大洗研究所廃棄物管理事業変更許可申請の概要

国立研究開発法人日本原子力研究開発機構
高速炉・新型炉研究開発部門 大洗研究所
環境保全部

【廃棄物管理事業変更許可書】

②有機廃液一時格納庫の使用の停止、 β ・ γ 固体処理棟Ⅲの有機溶媒貯槽を液体廃棄物の受入れ施設にする変更(1/2)

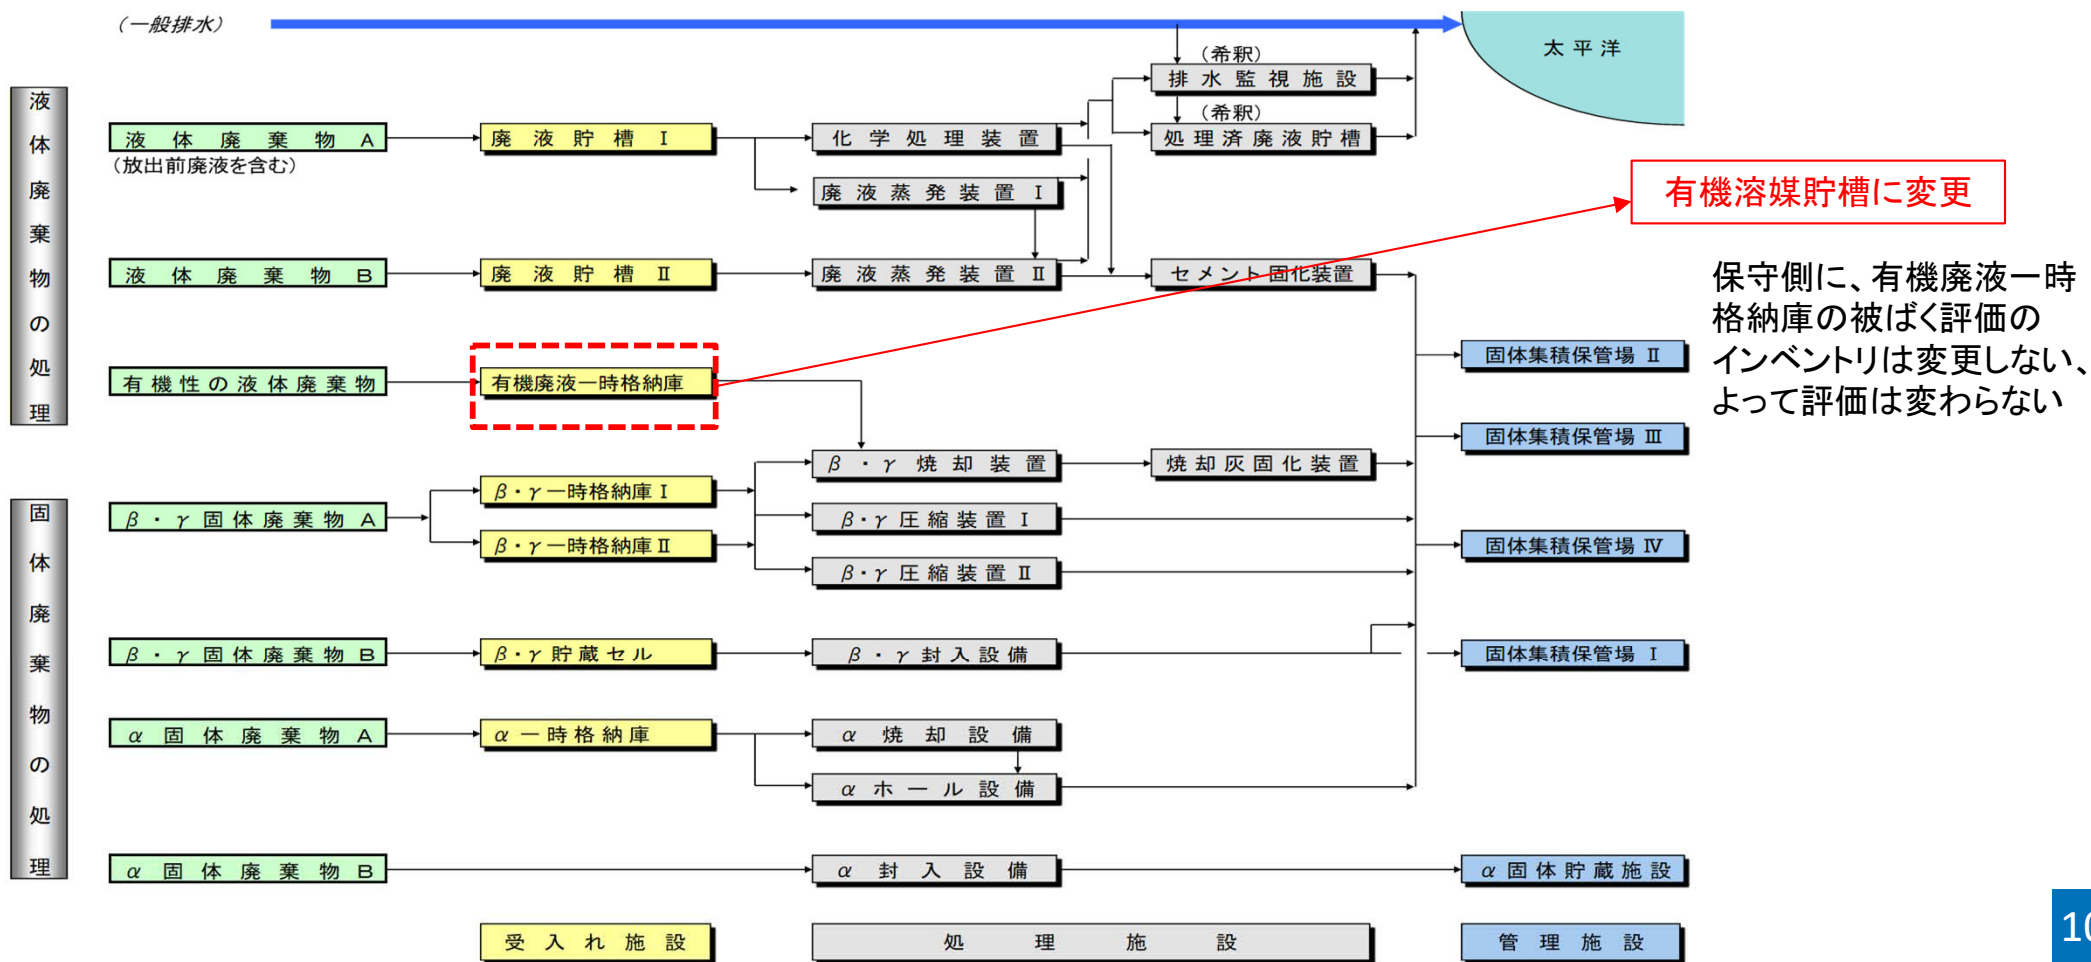
有機性の液体廃棄物(有機廃液)は、**有機廃液一時格納庫にて受入れ及び一時保管した後、 β ・ γ 固体処理棟Ⅲの有機溶媒貯槽に移送し、 β ・ γ 焼却装置にて焼却処理する**

有機性の液体廃棄物(有機廃液)は、**直接 β ・ γ 固体処理棟Ⅲの有機溶媒貯槽で受入れ、 β ・ γ 焼却装置にて焼却処理する**

β ・ γ 焼却装置の一部である有機溶媒貯槽を液体廃棄物の受入れ施設とし、有機廃液一時格納庫の使用を停止する

③ 化学処理装置等の使用の停止(1/5)

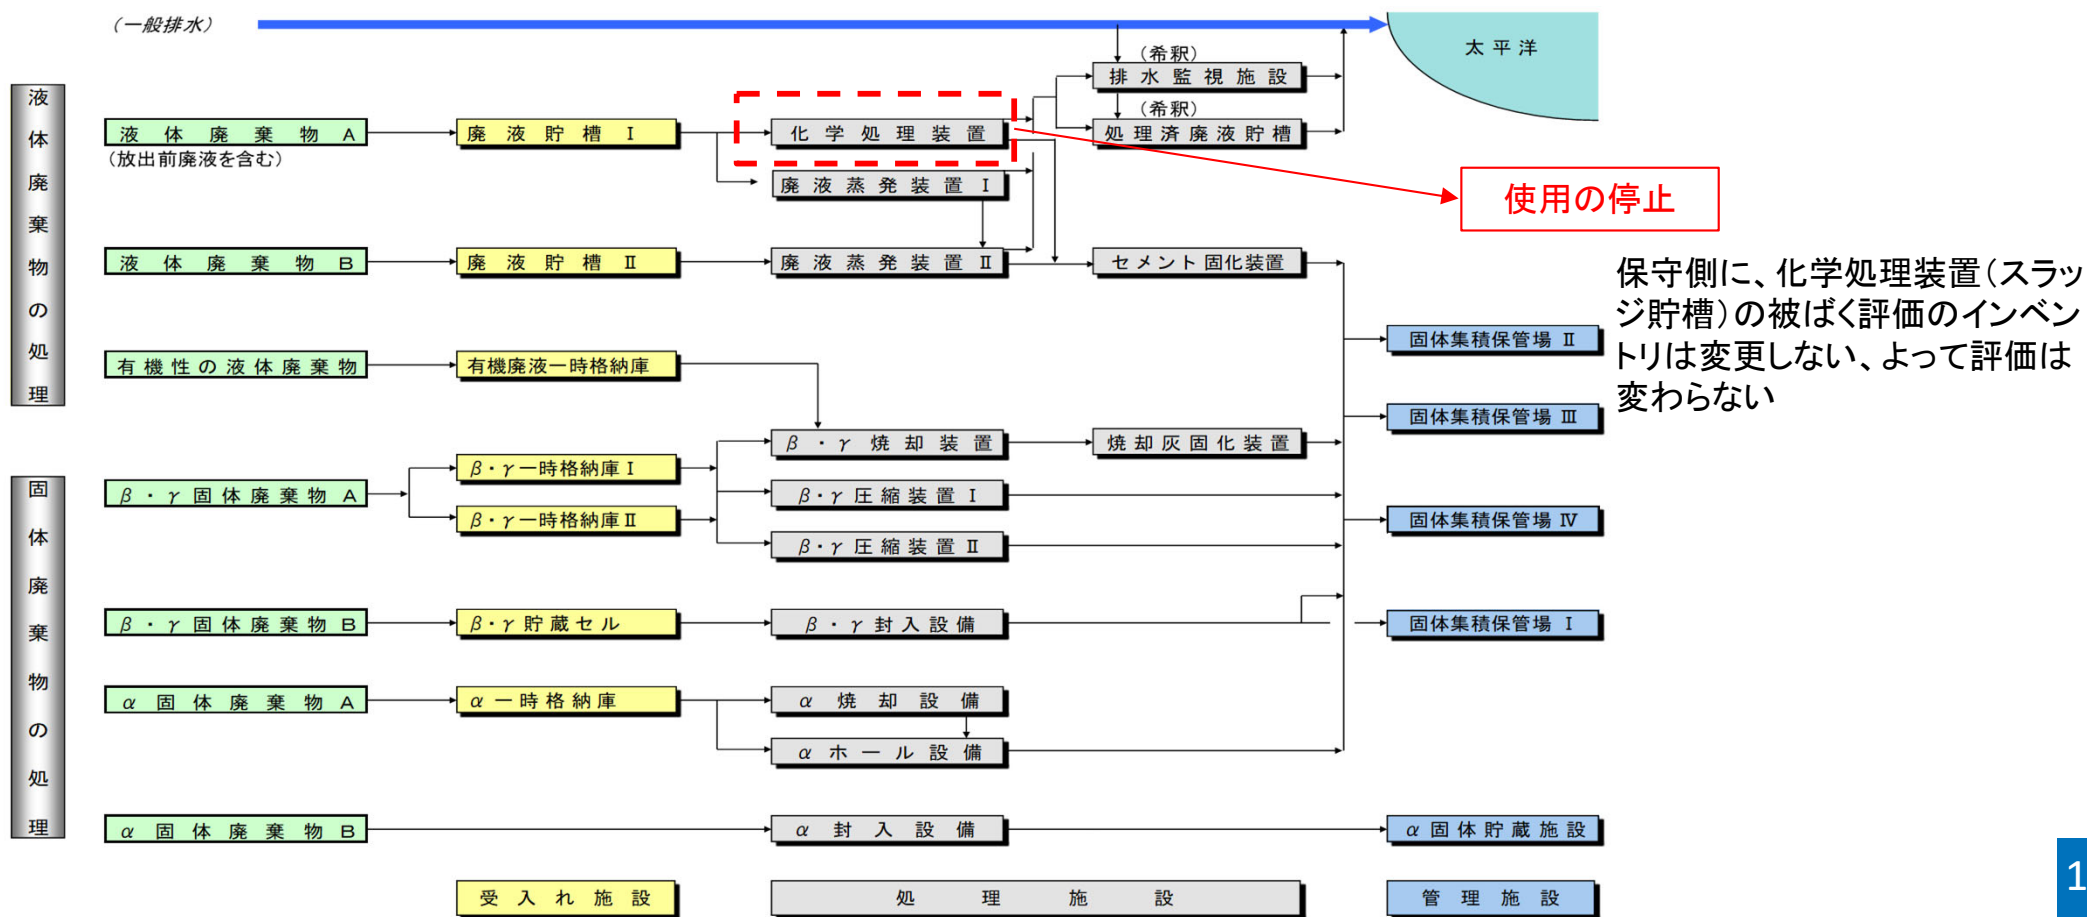
廃液処理棟の化学処理装置は、液体廃棄物Aのうち、物理的・化学的性質が安定した、主に材料試験炉(JMTR)から発生する一次冷却水を処理するための装置である。

材料試験炉(JMTR)の廃止措置計画認可(令和3年3月17日)により一次冷却水の発生量が減り、液体廃棄物は廃液蒸発装置 I での処理も可能であることから、化学処理装置の使用を停止する。

今後発生する材料試験炉(JMTR)からの一次冷却水は、廃液蒸発装置 I を使用して処理

③ 化学処理装置等の使用の停止(3/5)

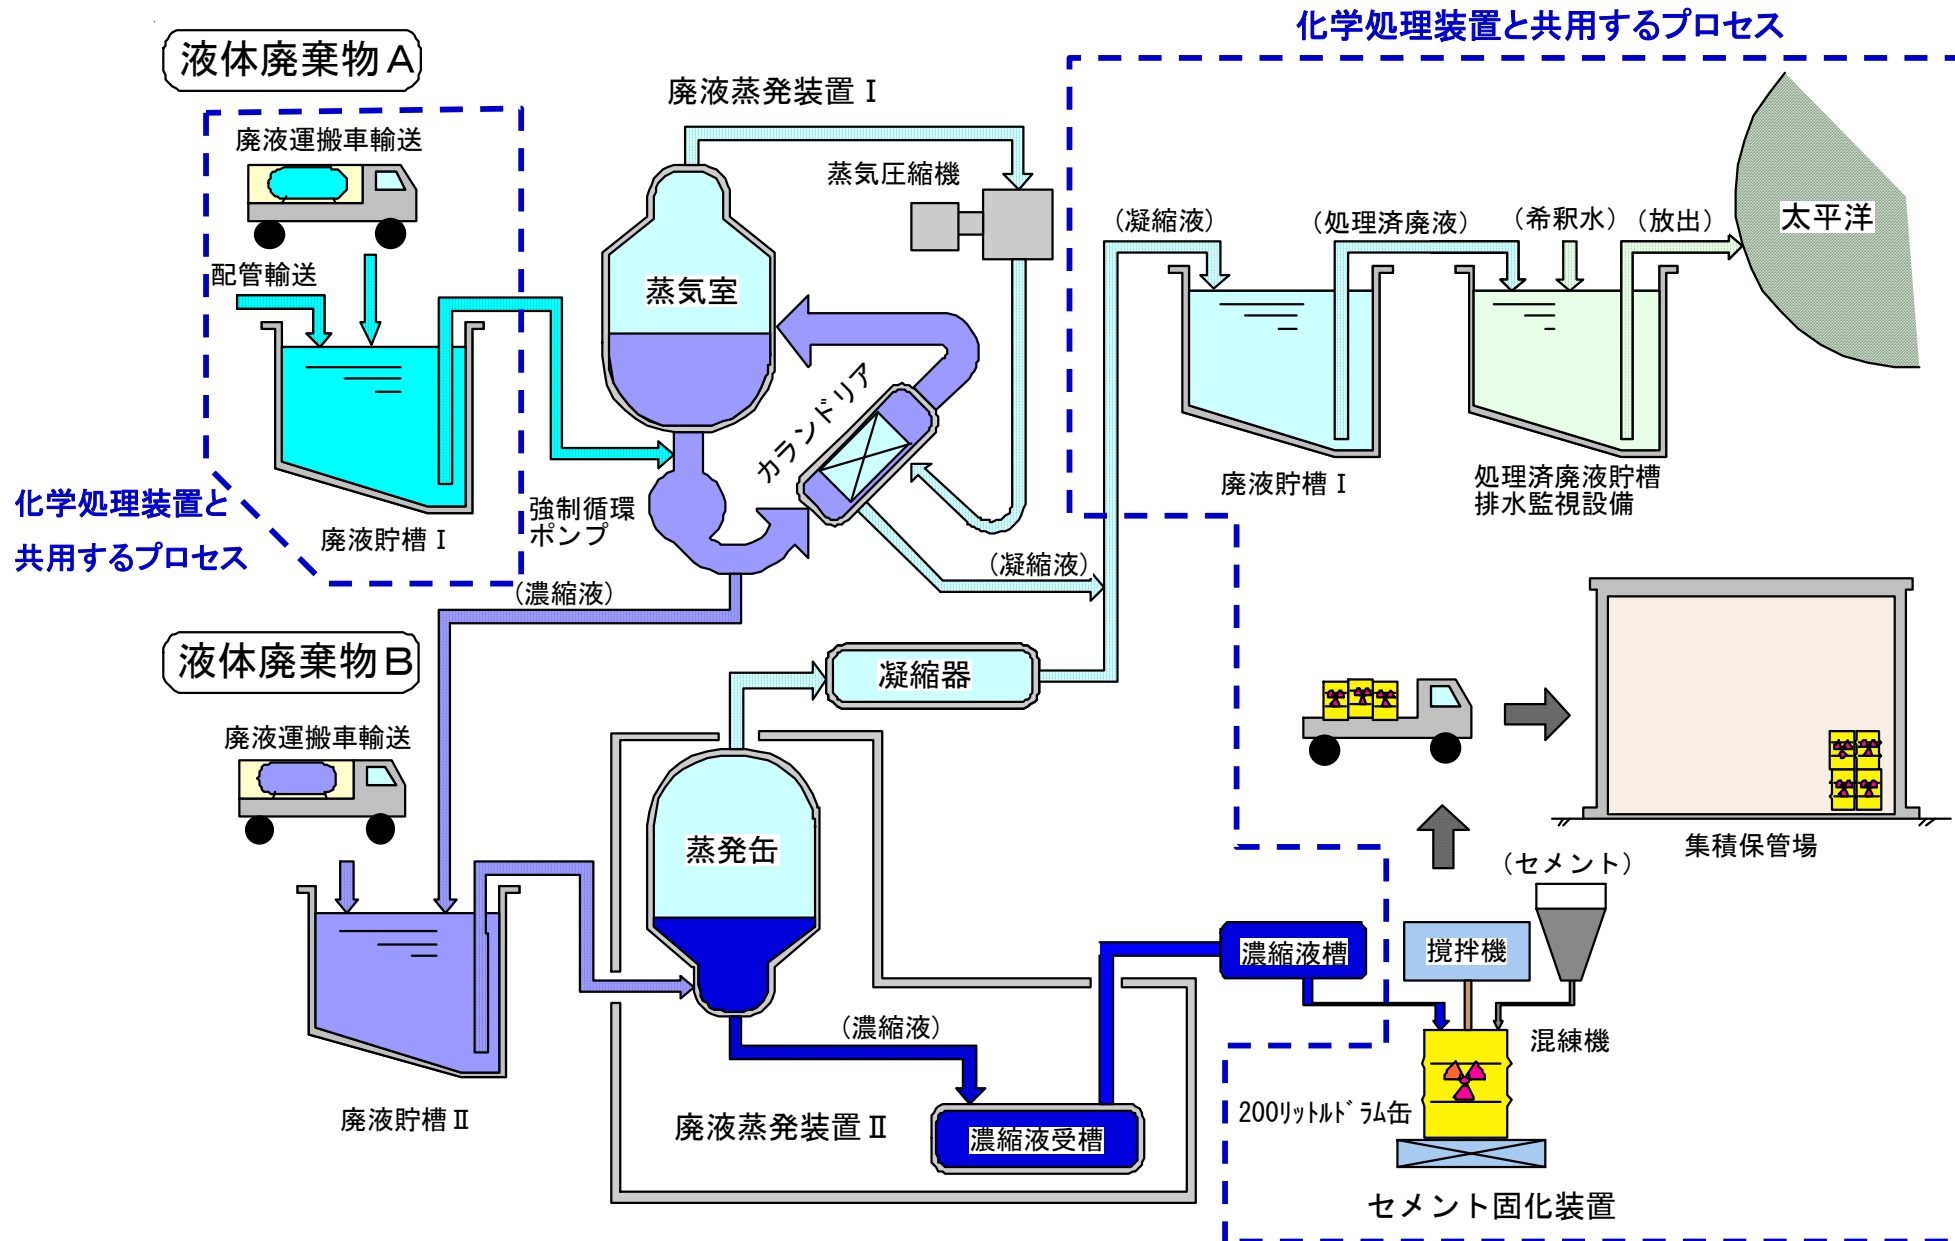
液体廃棄物Aは、廃液蒸発装置 I にて処理する

化学処理装置

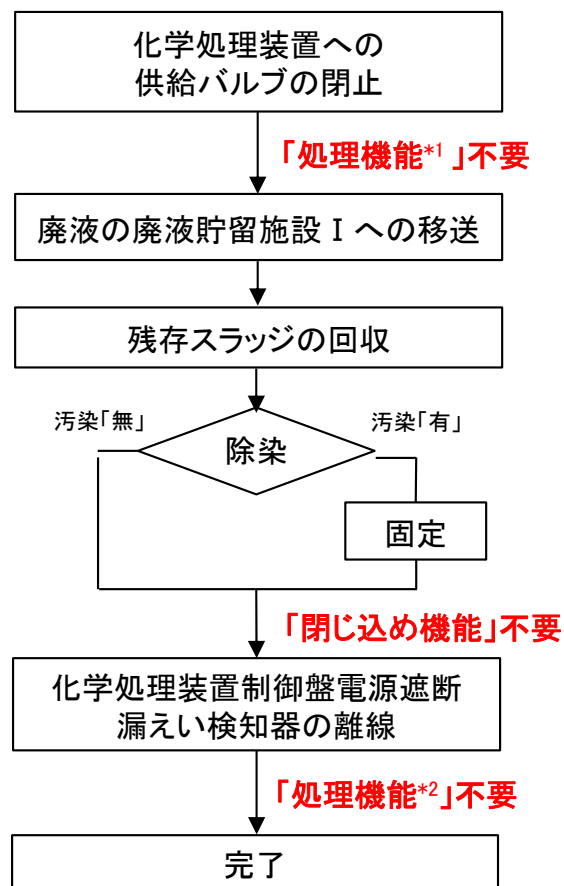
[閉じ込め機能、処理機能]

セメント固化装置

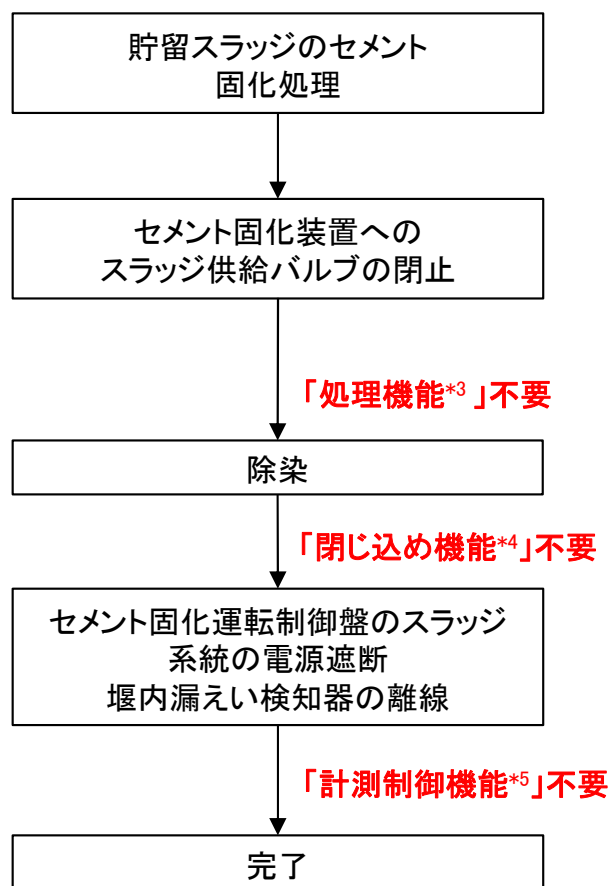
[閉じ込め機能、処理機能、計測制御機能]

有機廃液一時格納庫

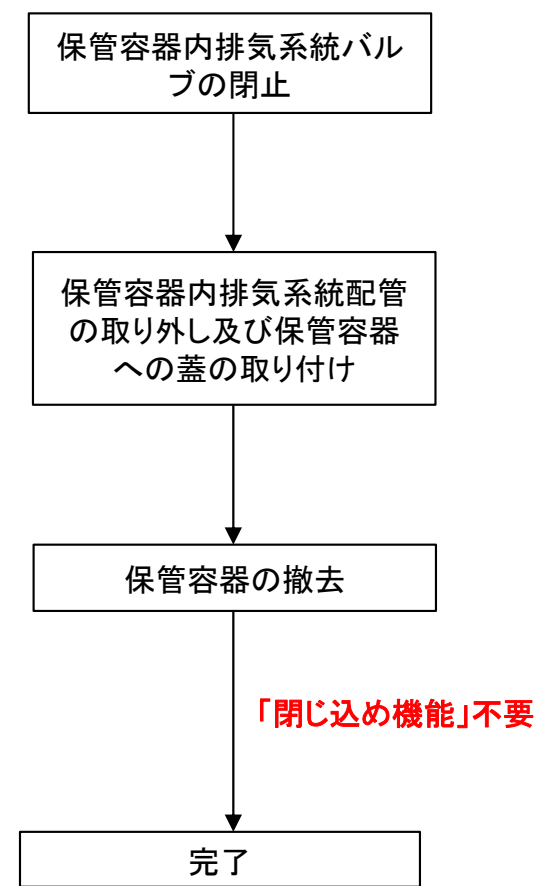
[閉じ込め機能、放射線管理機能、
廃棄機能、電源機能、通信連絡機能]

変更後

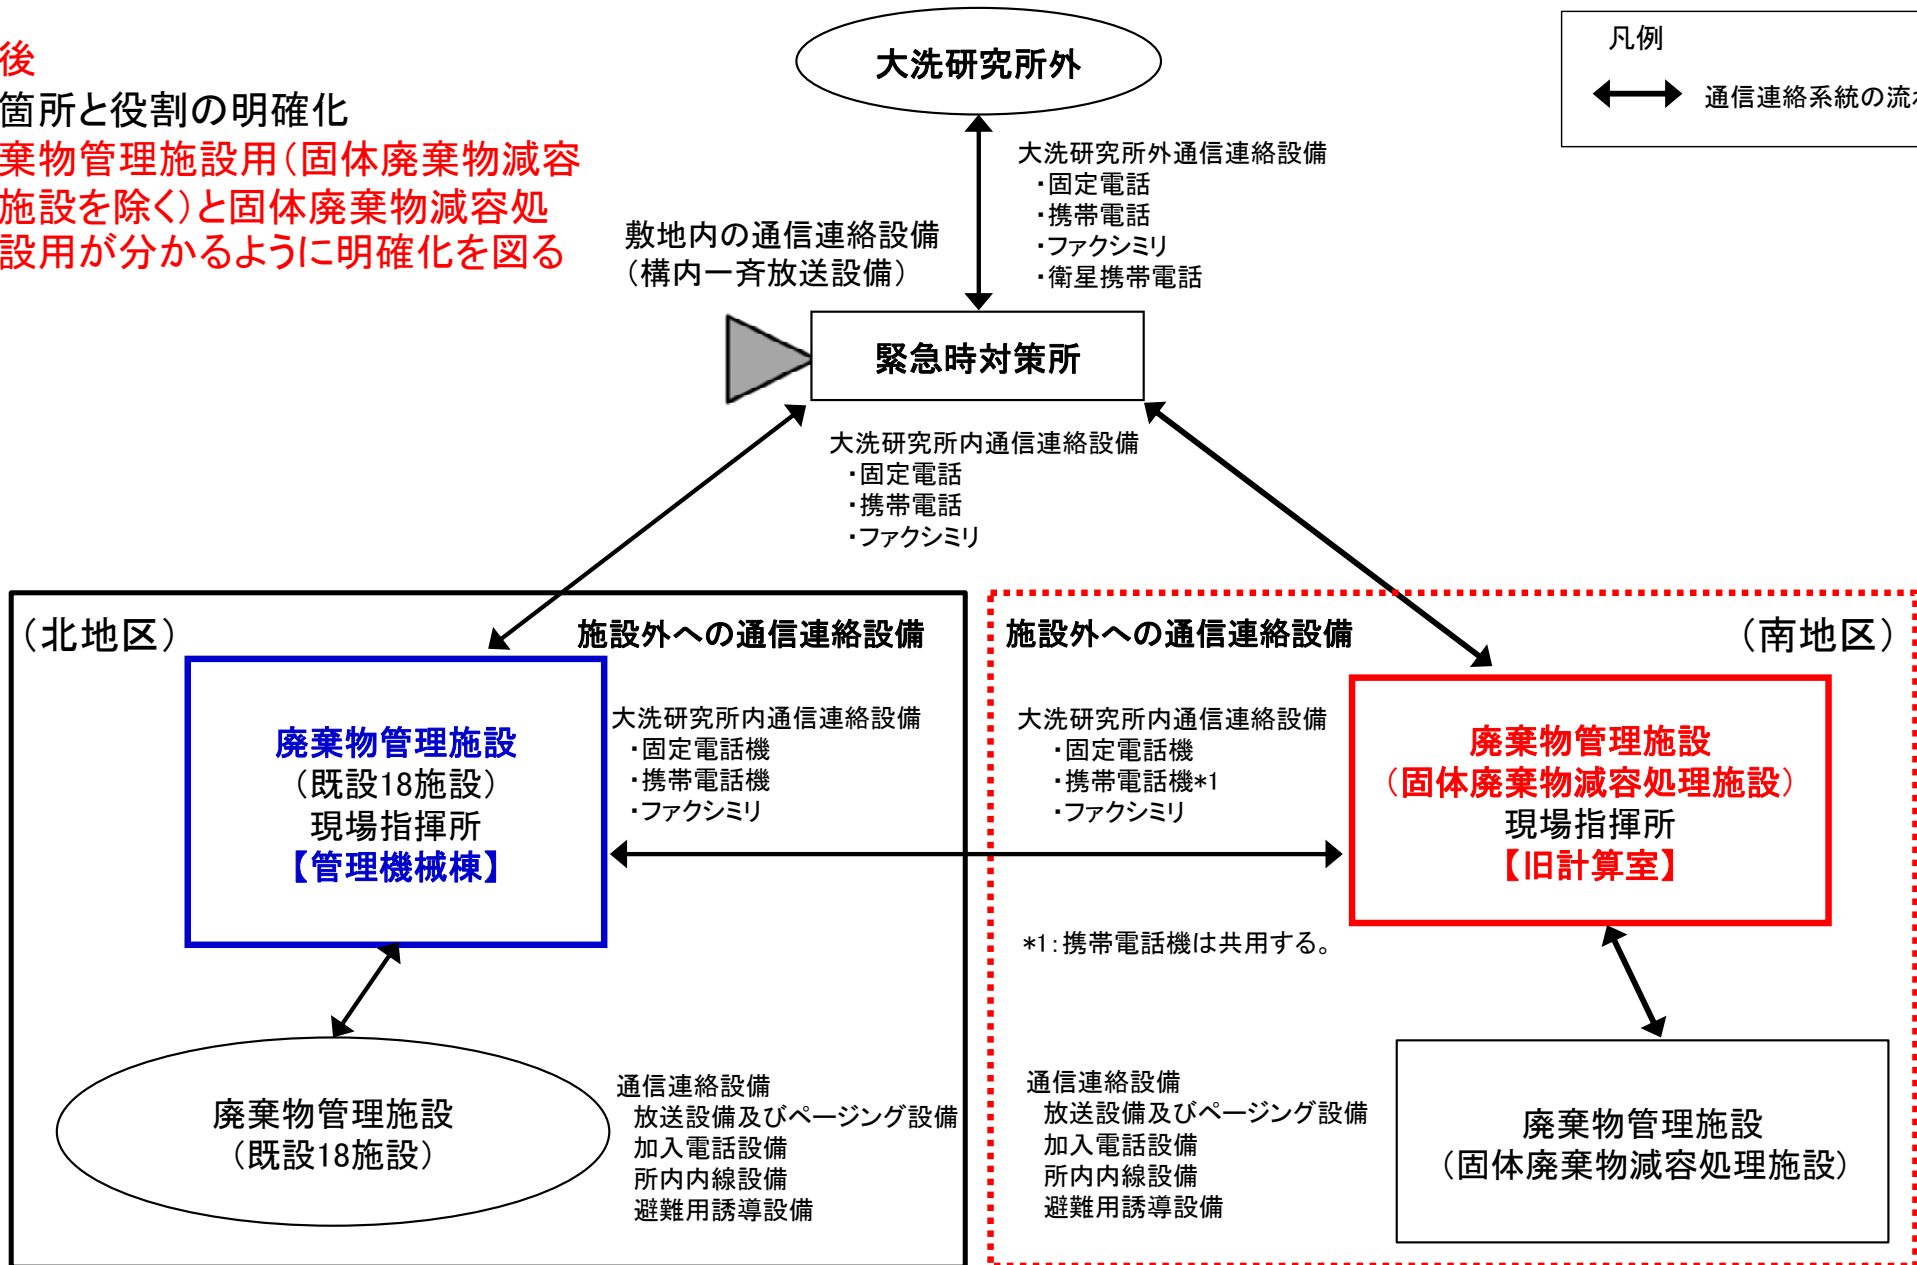
廃棄物管理施設には、廃棄物管理施設内外の必要箇所に通報又は連絡を行うための多様な通信連絡設備を設ける。

本設備は、**廃棄物管理施設用(固体廃棄物減容処理施設を除く)**及び**固体廃棄物減容処理施設用の施設外への通信連絡設備**を備えた設計とする。

(1) 廃棄物管理事故・トラブルが発生した際に、事業所外へ迅速な通信連絡ができるようにするために、**廃棄物管理施設用(固体廃棄物減容処理施設を除く)**と**固体廃棄物減容処理施設用の施設外への通信連絡設備**を設けることを明記する。

変更後
設置箇所と役割の明確化
 ⇒ 廃棄物管理施設用(固体廃棄物減容処理施設を除く)と固体廃棄物減容処理施設用が分かるように明確化を図る
